# 복합화력발전소 증기터빈 동의 손상원인 분석

한전전력연구원  
수화력발전연구소  
책임전문원/이우광  
Tel : (042)865-5429

Fig. 4 손상원인 분석 흐름도

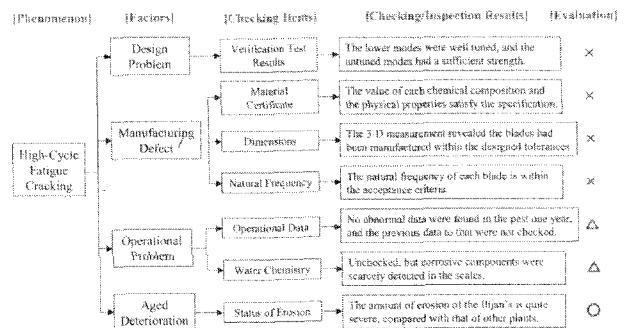
제작사가 손상의 근본원인을 도출하기 위하여 Fig. 4와 같은 흐름도(logic tree)를 작성하였으며, 손상발생 요인으로 운전 문제(operational problem)와 경년 열화(aged deterioration)를 작성 제시하였다. 운전문제에 대해서는 운전자료(operational data)와 수질(water chemistry)을 점검하였으나 특별히 발견된 문제점이 없었다.

경년열화에 대해서는 침식상태(status of erosion)를 점검하였고, 그 결과 최종단 동의 tip shroud의 침식량은 다른 발전소에 비하여 상당히 크며, 아주 심각한 정도이었다. 제작사는 침식의 정도를 타 발전소와 정량적으로 비교하고, 침식으로 야기된 shroud root부 두께 감소, shroud root 응력집중부 정·동응력 증가, 동의의 4차 고유진동주파수의 8차 하모닉(harmonic)에의 접근 및 표면조도의 증가로부터 동의 손상 메커니즘을 언급하였다.

Fig. 7 피로한도에 미치는 정적응력과 진동응력

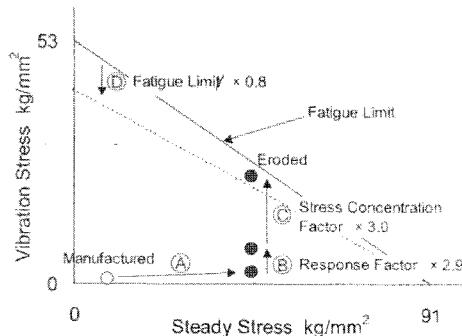
손상 메커니즘은 Fig. 6과 같으며, 손상의 원인이 경년열화임을 주장하기 위하여 Fig. 7과 같은 피로한도에 미치는 정적응력과 진동응력 관계 선도를 제시하였다. Fig. 7에서 보는 바와 같이 초기 설계값은 정적응력과 진동응력이 매우 낮은 안전한 곳에 위치하나 침식에 의하여 A→D의 과정을 통하여면서 실제 응력은 피로한도(fatigue limit)를 초과하였다.

‘다’ 항에서 제작사가 제시한 동의 손상의 근본원인은 고사이클피로(high cycle fatigue)라고 하였으나 이 고사이클피로는 정·동응력의 증가 및 피로한도의 감소 원인은 침식 때문이라고 하였다.(Fig. 7 참조)

결과적으로 고사이클피로는 침식 때문에 야기된 것임을 알 수 있고, 침식이 손상의 근본원인이라고 설명해야만 옳다고 생각한다. 제작사는 의도적으로 침식이 손상의 근본원인임을 은폐하고 있다.

Fig. 7에서 제작사가 제시한 동의손상 메커니즘의 A, B, C 및 D 항 모두 과도한 침식과 직접적으로 연관

되어 있기 때문에 고사이클피로가 손상의 근본원인이 될 수 없다. 즉, 제작사는 심각한 침식손상에 대한 원인을 밝히지 못하였다.
